Opinia Nr 5494

z wyników przeprowadzonych oględzin - sprawdzenia stanu technicznego urządzeń kominowych

w OLKUSZ ul. Nullo nr. 23

dotycząca mieszkania Nr. 12 P. Gmina OLKUSZ

Szkic orientacyjny

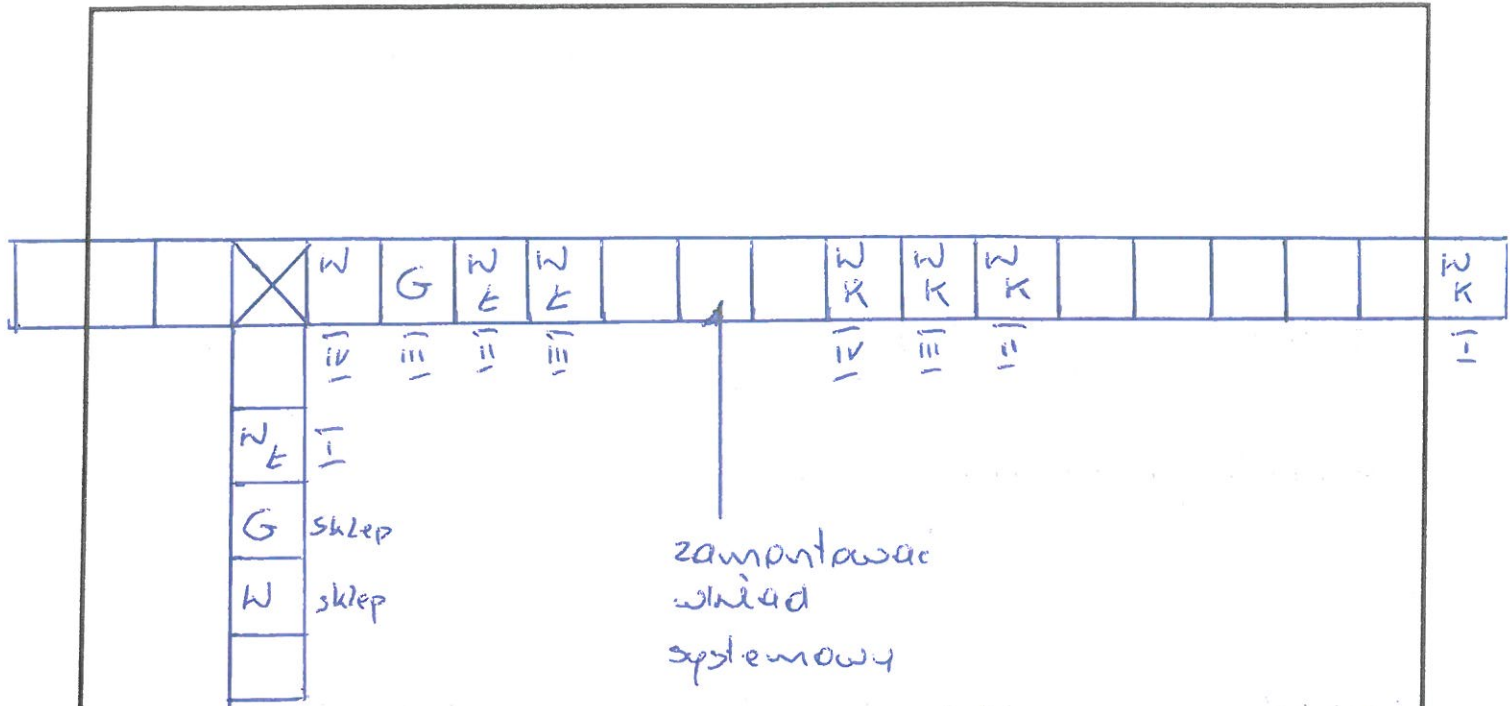
Przewody kominowe wentylacyjne w kuchni, łazienki są sprawne.

Do przewodu kominowego w/g szkicu na odwrocie należy zamontować wkład kominowy systemowy i można podłączyć kocioł parowy z zamkniętą komorą spalania
